原管発官 R5 第 241 号
令和 6 年 2 月 21 日

柏崎刈羽原子力発電所原子炉施設保安規定変更認可申請書

柏崎刈羽原子力発電所 原子炉施設保安規定変更比較表

図4

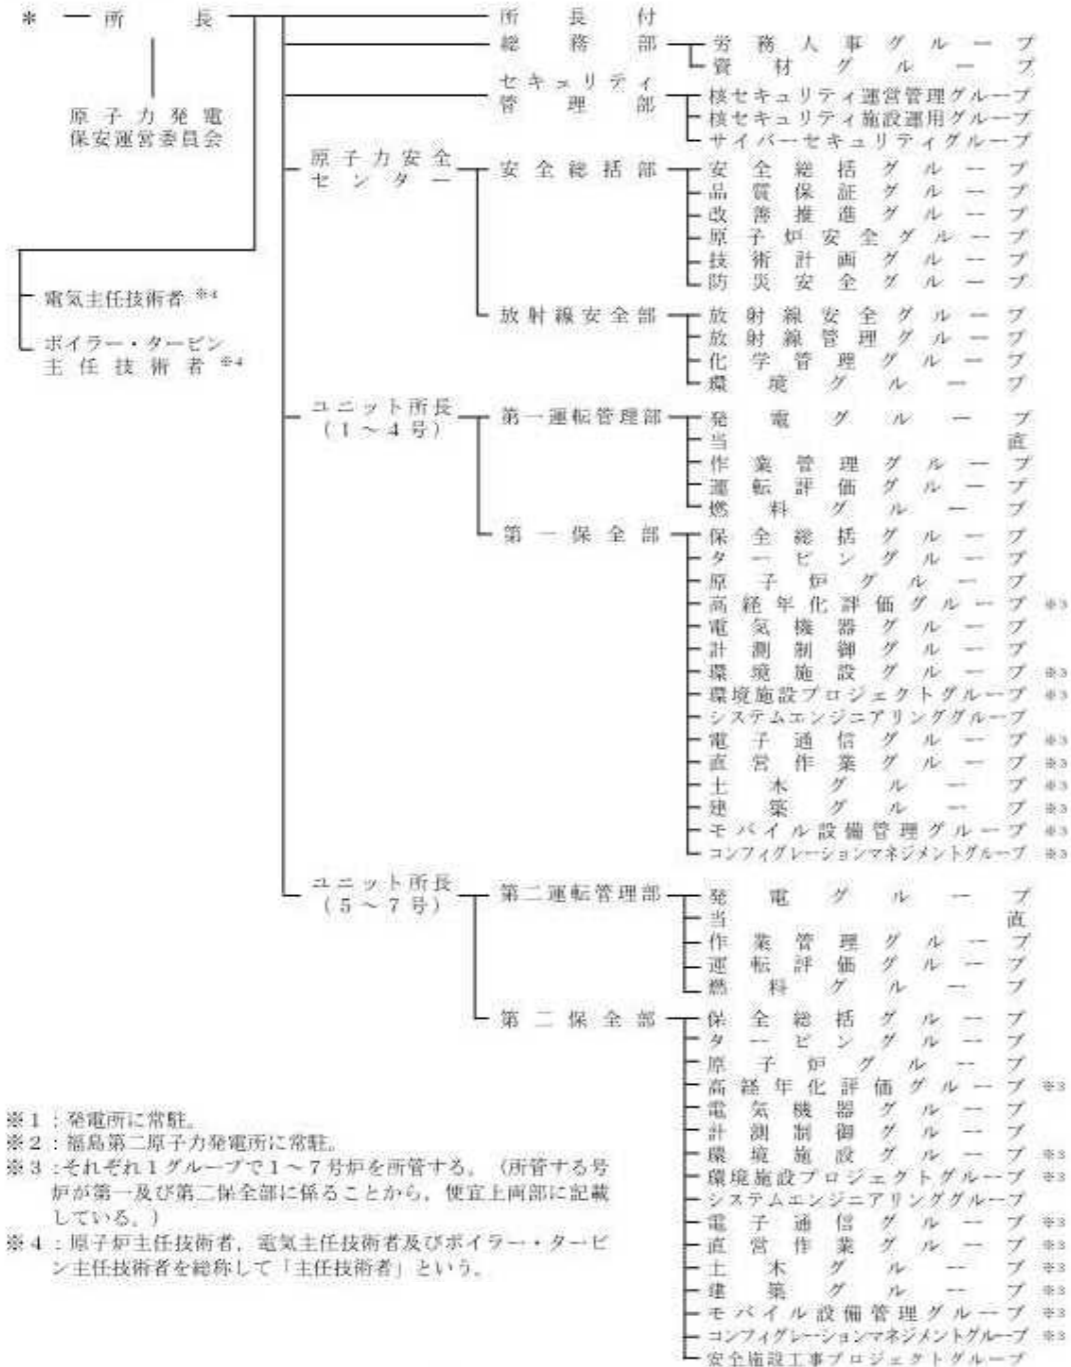
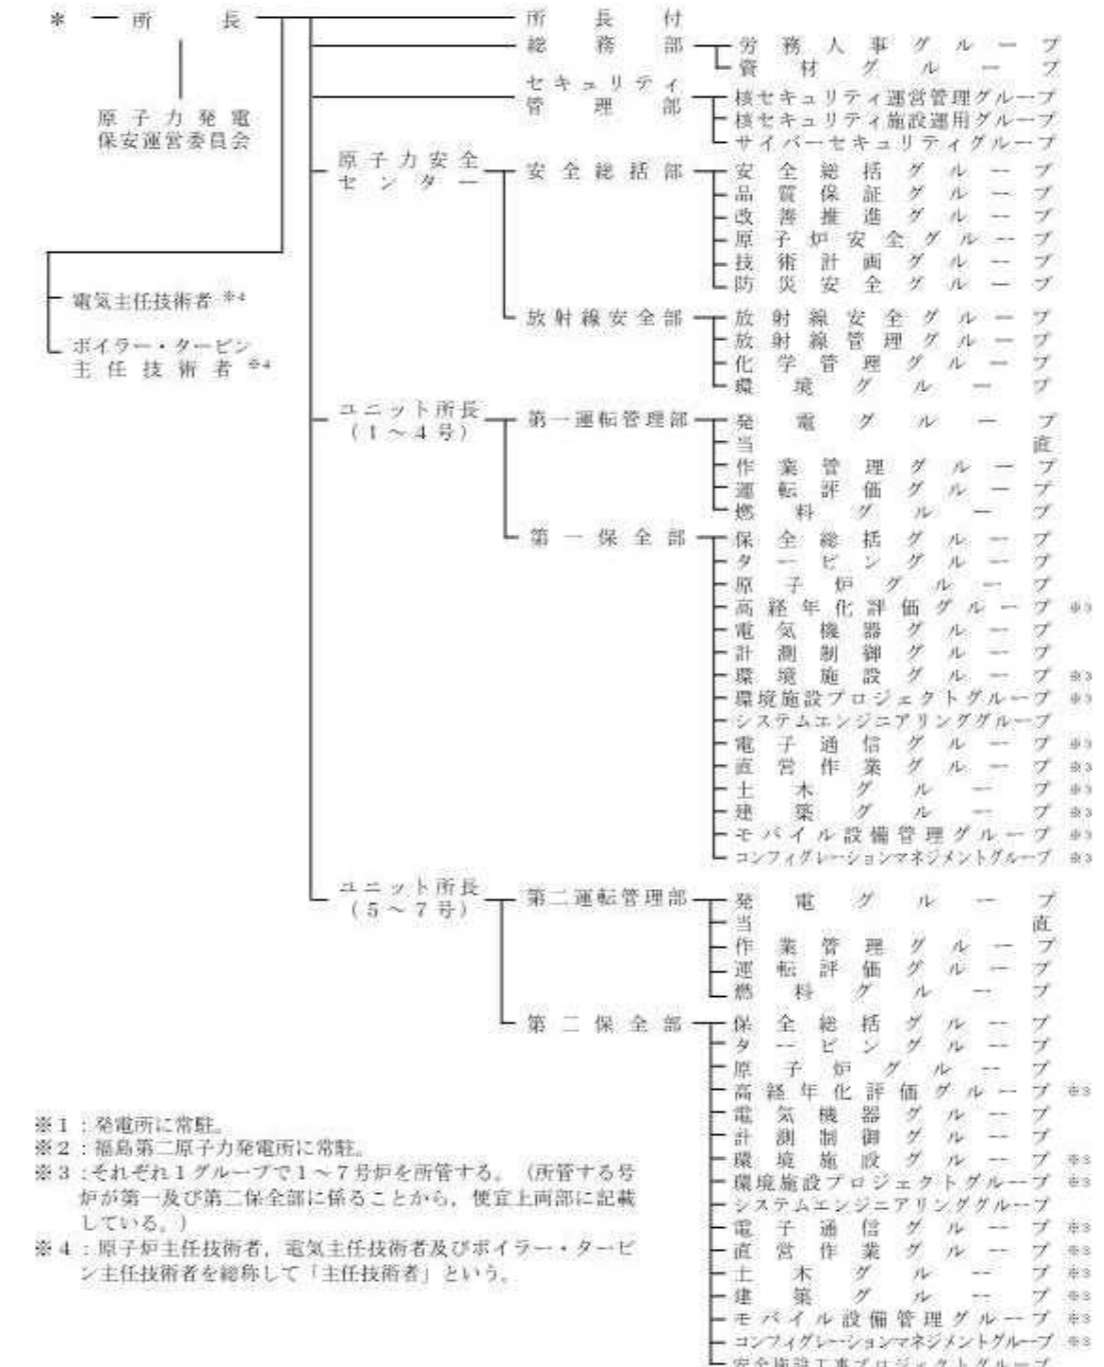
ホールディングス本社調達組織体制の見直しに伴う変更

調達に係る課題に対し、早期かつ一元的に対応できる体制を整えるため、原子力部門における2つの調達組織（原子力資材調達センター、廃炉資材調達センター）の機能を、新設する調達組織（調達部）に統合を行う。
